Einwendungen der Landesverbände

BUND, NABU, GrüneLiga, NaturFreunde, SDW und des VCD

zum Bimsch-Verfahren (Bekanntmachung vom 02.01.2020)

Errichtung und Betrieb einer Anlage für den Bau und die Montage von Elektrofahrzeugen mit einer Kapazität von jeweils 500.000 Stück am Standort 15537 Grünheide (Fa. Tesla)

Abbildung 2: Maßnahmen Radverkehr

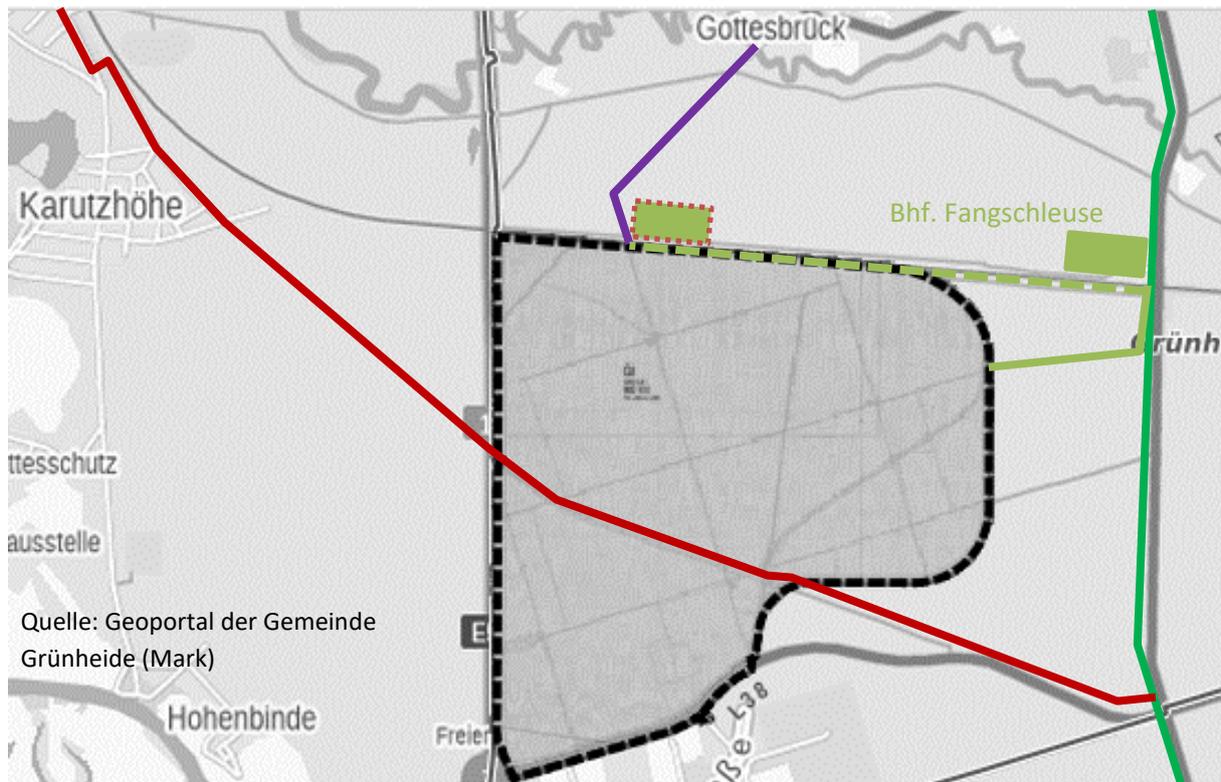
Damit zukünftige Beschäftigte und Gäste, die in den umliegenden Gemeinden wohnen, auch das Fahrrad oder Pedelec als schnelle, bequeme und sichere Alternative zum Auto nutzen können, muss die Radverkehrsinfrastruktur im Umfeld des Standortes erhalten und ausgebaut werden. In diesem Zusammenhang sollte die Funktion der alten Poststrasse als (Rad)-Wanderweg erhalten bleiben. Zudem fehlt eine Anbindung des Fabrikstandortes vom vorhandenen Radweg an der L23 (s. grüne Markierung in Abbildung 2) entlang der L38 nach Westen.

Darüber hinaus empfehlen wir die Einrichtung einer attraktiven Radwegeverbindung von Erkner in Verlängerung der Alten Poststraße über die vorhandene Brücke über die A10 zum Werksgelände. Dessen Querung und der Anschluss an den o.g. Radweg zur L38 sollte durchgebunden auch für den öffentlichen Fahrradverkehr nutzbar sein (in Abbildung 2 rot markiert). Eine direkte Radwegeverbindung aus dem Grünheider Ortsteil Fangschleuse über die Bahnlinie zum Werksgelände, beispielweise in Verlängerung der Gottesbrück (in Abbildung 2 violett markiert), fehlt ebenso wie eine Direktverbindung zum Bahnhof Fangschleuse (in Abbildung 2 hellgrün markiert) bzw. zu seinem etwaigen neuen Standort.
